# Techniek

## FRM JUNI KRISTALOSCILLATOR

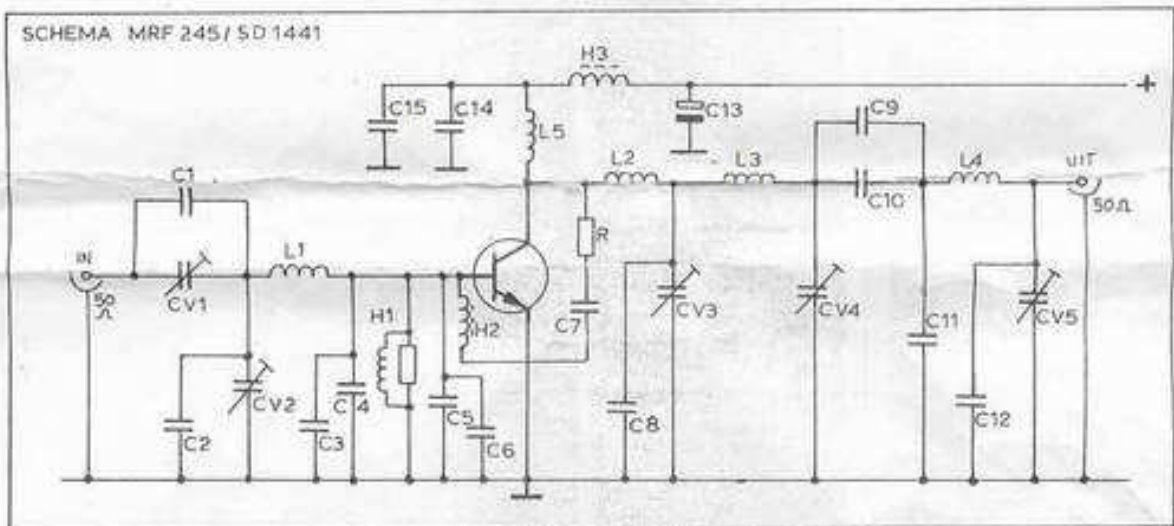
Er is een kleine wijziging in de kristalosc., uit het juni nummer:  
 De condensator van 220 pF tussen de emitter van T1 en de basis van de volgende transistor moet vervangen worden door een cond. van 10 pF i.v.m. eventueel afslaan van de osc. op hogere frequenties
